湘 阴 县 建 设 工 程 规 划 公 示 牌

湖南交通工程学院体育馆负一层

用途变更可行性分析批前公示

修改前车位分析图

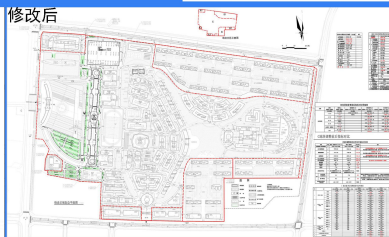
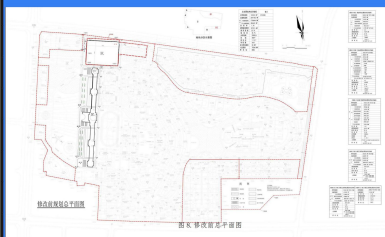
湖南交通工程学院体育馆负一层用途变更内容如下：1、拟同意将湖南交通工程学院(洞庭交通科技职业学校)体育馆负一层的使用功能变更为体育场馆配套用房与大学生创新创业服务基地，拟同意根据学校的师生人数和国家及地方规范标准要求，在C地块西侧地面上补齐原体育馆地下车库车位数量800个。其具体经济技术指标如图所示。根据住建部《关于城乡规划公示公开的规定》第三章第二十条以及《湖南省实施〈中华人民共和国城乡规划法〉办法》第二章第二十条之规定，我局现依法将湖南交通工程学院体育馆负一层用途变更方案向社会进行公示。公示时间为：2026年9月8日至2026年9月16日。相关利益人若有不同意见，请在公示日期内以书面的形式向我局提出意见或建议，逾期我局不再受理。

注：修改前总停车位为970个，其中地上停车位为108个，地下停车位为862个；修改后总停车位为970个，其中无障碍停车位7个，充电桩停车位152个；修改后地上停车位增加862个，地下停车位减少862个，修改前后该区域满足停车位平衡。
